Az.: P-143.3/46 / Elbvertiefung

nach Auswertung der Unterlagen zur dritten Planänderung der geplanten Fahrrinnenanpassung der Unter- und Außenelbe finden Sie nachfolgend die gemeinsame Stellungnahme der BUND-Landesverbände Hamburg, Schleswig-Holstein und des BUND-Bundesverbandes sowie des WWF. Der BUND Niedersachsen schließt sich dieser Einwendung in Ergänzung seiner separat vorgetragenen Stellungnahme vollinhaltlich an.

I. Würdigung der veränderten Planung im Zuge der Planänderung III

Abbildung 1

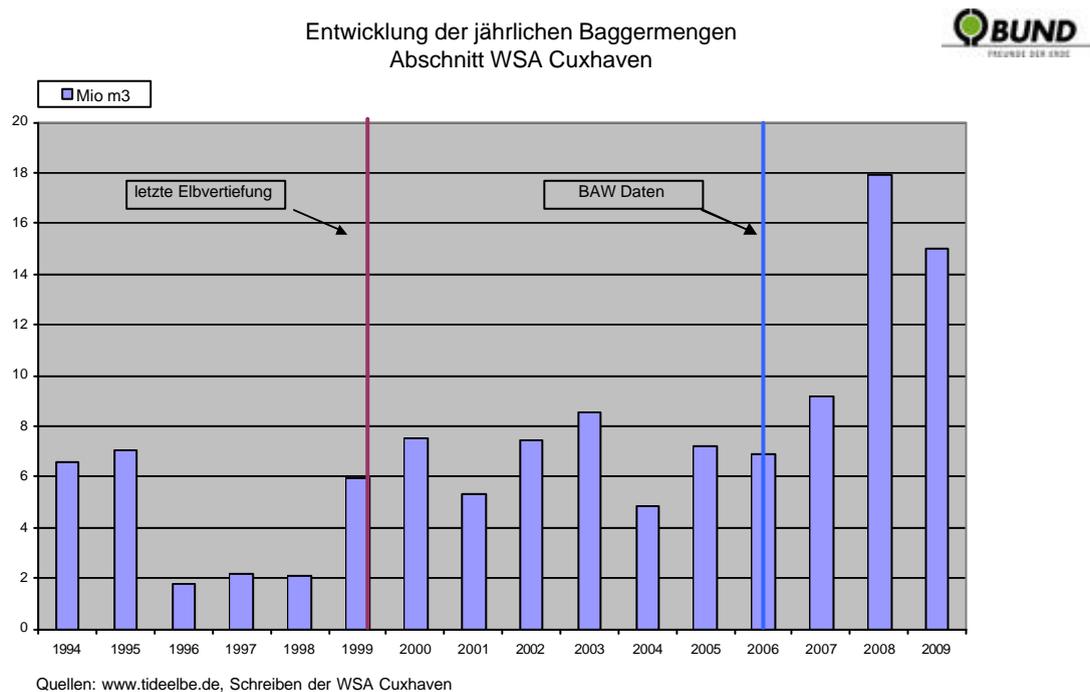
Darüber hinaus droht die Datenbasis zwischenzeitlich weiter zu veralten und den auch in der Rechtsprechung formulierten Anforderungen an die Aktualität der Daten nicht mehr genüge zu tun. So wurden während der Erörterungstermine in 2009 wurden zu Recht die Modellrechnungen der Bundesanstalt für Wasserbau (BAW) kritisiert. In der dritten Planänderung ist darauf zwar reagiert worden, allerdings sind nunmehr statt der Topographiedaten 2003 Daten aus 2006 zugrunde gelegt worden (Teil 10, Seite 2). Damit werden aber keineswegs die nochmals deutlich stärkeren morphologischen Änderungen der Jahre 2007 – 2009 in der Tideelbe erfasst. Diese lassen sich u. a. an den Mengen der Unterhaltungsbaggerung im Mündungsbereich ablesen (siehe Abb. 1).

Auch die WSA Cuxhaven berichtet (http://www.wsv.de/ftp/presse/2009/00223_2009.pdf), dass sich in diesem Zeitraum zwischen der Medemrinne und dem Klotzenloch sogar eine neue Nebenrinne gebildet hat. Daher ist die Aussage der BAW zur Beständigkeit der 2007 ausgelegten Gutachten (BAW, Teil 3, Seite 43) anzuzweifeln.

Abbildung 2

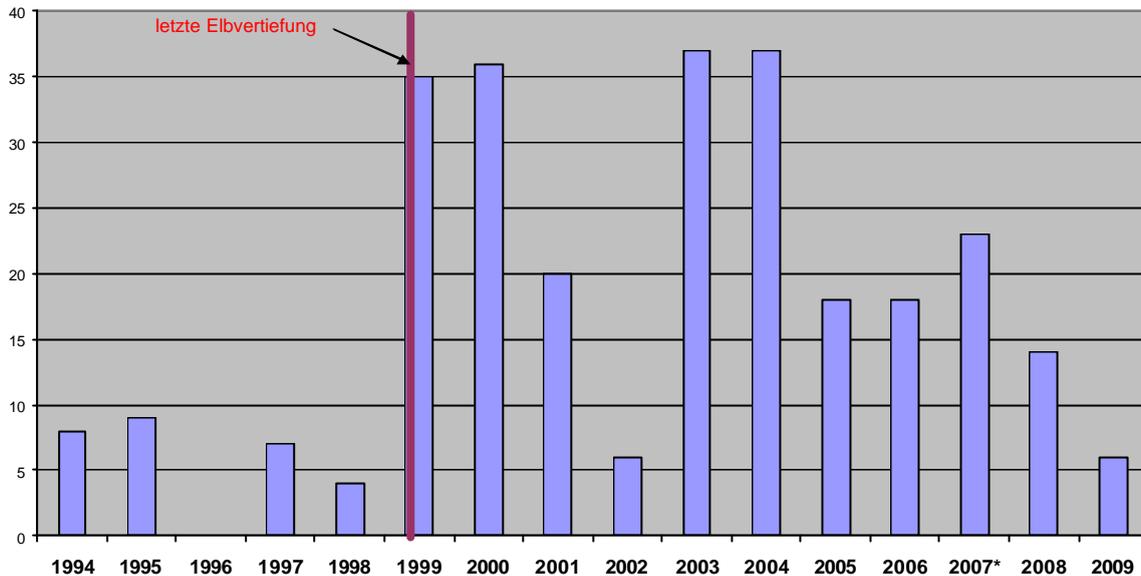
Die Messdaten des WGMN für die Station Seemannshöft zeigen auf, dass sogar die Anzahl der sauerstoffkritischen Tage unter 3 mg/l seit der letzten Elbvertiefung im Trend deutlich zugenommen haben (siehe Abb. 2). Die ARGE Elbe bestätigt den grundlegenden Zusammenhang einer Vertiefung der Tideelbe und der negativen Entwicklung des Sauerstoffgehaltes (ARGE Elbe, Sauerstoff der Tideelbe, Nov. 2004, ARGE Elbe / FGG Elbe, Sauerstoffgehalte der Tideelbe, Dez. 2007). BUND und WWF gehen daher davon aus, dass sich die Sauerstoffverhältnisse in der Tideelbe mit dem geplanten Eingriff nochmals verschlechtern.
